Rapport d'Audit sur le Tribunal de proximité de Longjumeau

Rédaction ind. A

04/07/2025

SAS ATELIER SYNERGIE

Synoptique CTA 2A et 2B

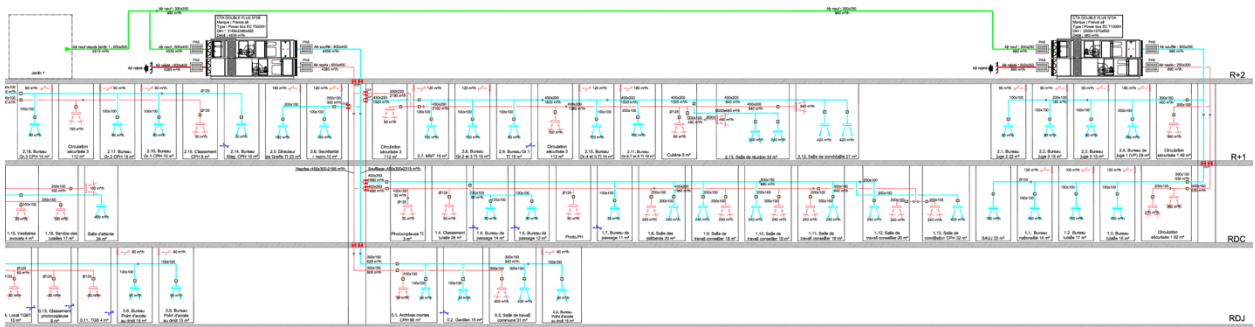
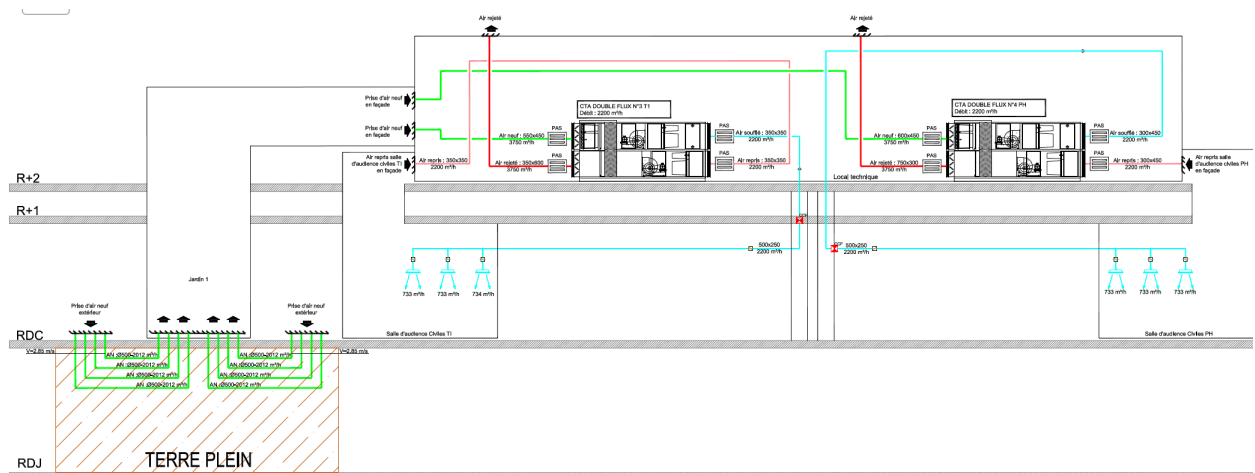
Sujets	Explications & Commentaires
Air Neuf Total	D'après les synoptiques, le besoin en Air Neuf total des CTA est de 18.000 m ³ /h, ce qui implique une vitesse de tirage beaucoup trop forte sur les réseaux du puit canadien, et donc un échange thermique très mauvais. <u>Nous y reviendrons plus en détail dans le chapitre dédié au puit canadien.</u>
Branchement Air Neuf CTA	Les raccordements des Air Neuf sur les CTA sont réalisés conformément aux plans DOE. Mais selon nous, il conviendrait de corriger l'implantation du branchement d'AN qui est trop proche de la CTA 2B. Pour éviter les courts circuits et renvois d'air, il conviendrait de rendre chaque branchement d'Air Neuf indépendant depuis la verrière.

Plan DOE des réseaux du puit canadien en vide sanitaire

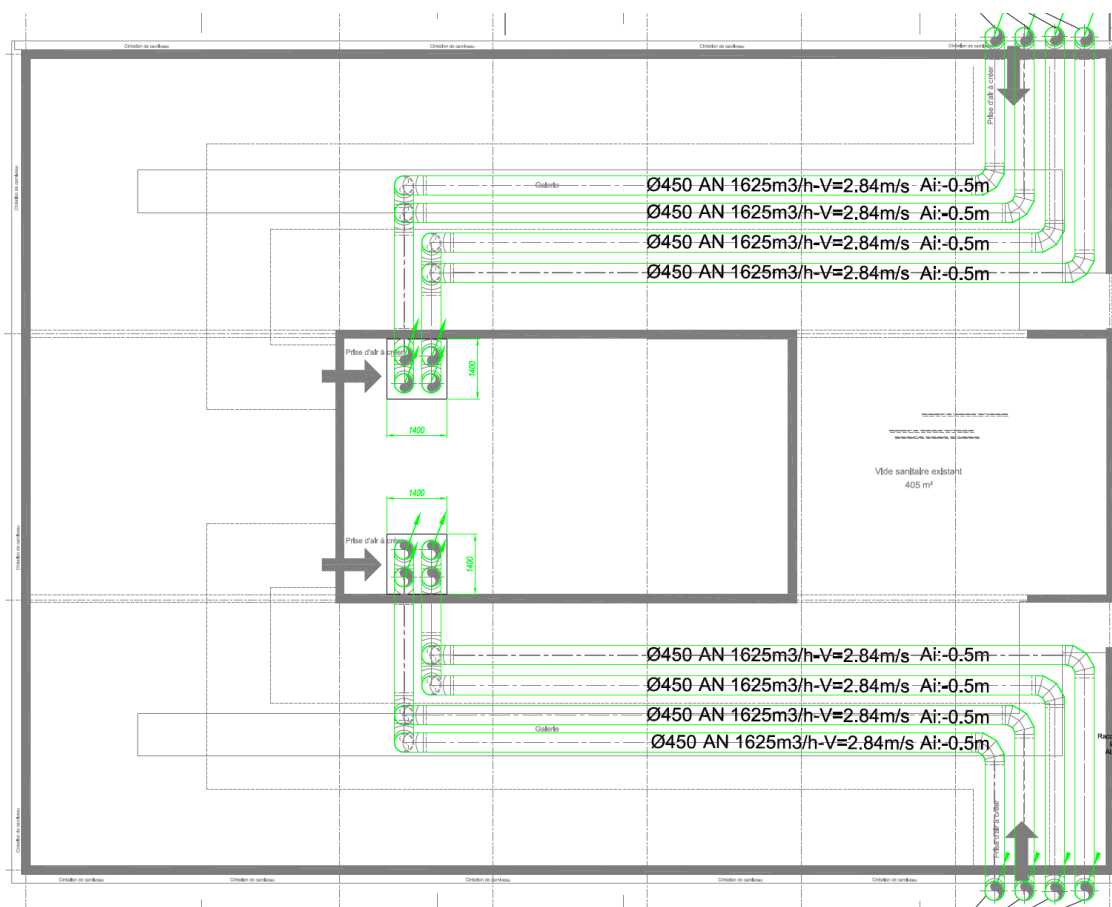
D'après les plans : deux prises d'air ont été créées dans le patio intérieur, comprenant chacune 4 réseaux en DN 450 de 1625 m³/h (soit un débit total de 13 000 m³/h) pour des vitesses de 2,84 m/s dans chaque conduit.

- Selon la formule : Vitesse (m/s) = Débit (m³/s) / Section (m²)
- Sachant que : 1625 m³/h = 0,45 m³/s
- Sachant que la section d'une gaine en DN 450 est de 0,16 m²
- On obtient effectivement une vitesse calculée de **2,84 m/s**
- ⇒ Ce qui est déjà deux fois trop important pour la valeur cible de 1,5 m/s

- Sachant que : 18115 m³/h / 8 conduits = 2264,4 m³/h = 0,63 m³/s
- On obtient finalement une vitesse calculée de **3,96 m/s**

Cette vitesse de « tirage » est beaucoup trop forte sur les réseaux du puit canadien. Elle provoque un « temps de contact entre l'air et les parois du conduit » et donc un **échange thermique très mauvais voir proche de zéro.**

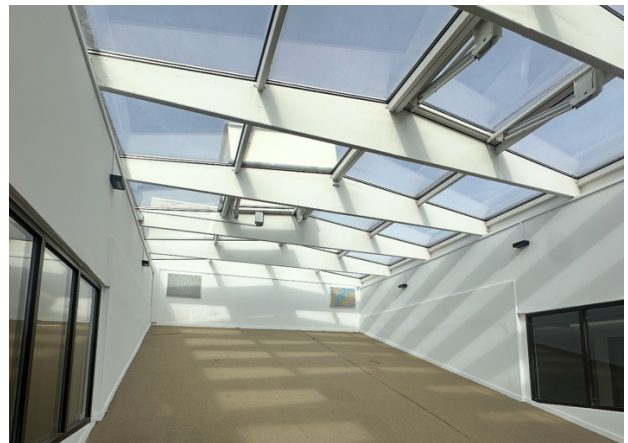
Le puit canadien devrait être mis en œuvre en pleine terre, avec une profondeur d'enfouissement de 1,5 m à 2 m sous terre pour obtenir une zone à température stable et pour un échange thermique régulier à 12°C.

Cependant, les réseaux sont « posés » avec des gaines apparentes dans le vide sanitaire qui est à 15°C (relativement stable d'après nos relevés). Ce qui implique tout de même une perte supplémentaire 3°C sur l'échange thermique prévu pour une mise en œuvre conforme aux recommandations. Ce faible différentiel de température réduit fortement le rendement.

Bouche de soufflage actuelle dans les bureaux :

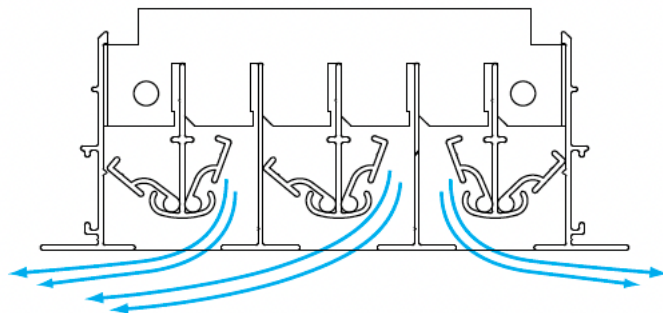
Cette bouche « économique » ne permet pas d'orienter le flux d'air si elle est mal positionnée par rapport au poste de travail de l'occupant.

Bouche de soufflage recommandée dans les bureaux :

⇒ Exemple : Diffuseur linéaire multidirectionnel de marque Halton modèle SLL :

Avec ce type de diffuseur : l'air de soufflage est diffusé au travers des fentes du diffuseur. Suivant l'orientation des déflecteurs internes, on peut donc obtenir une diffusion horizontale avec effet de plafond.
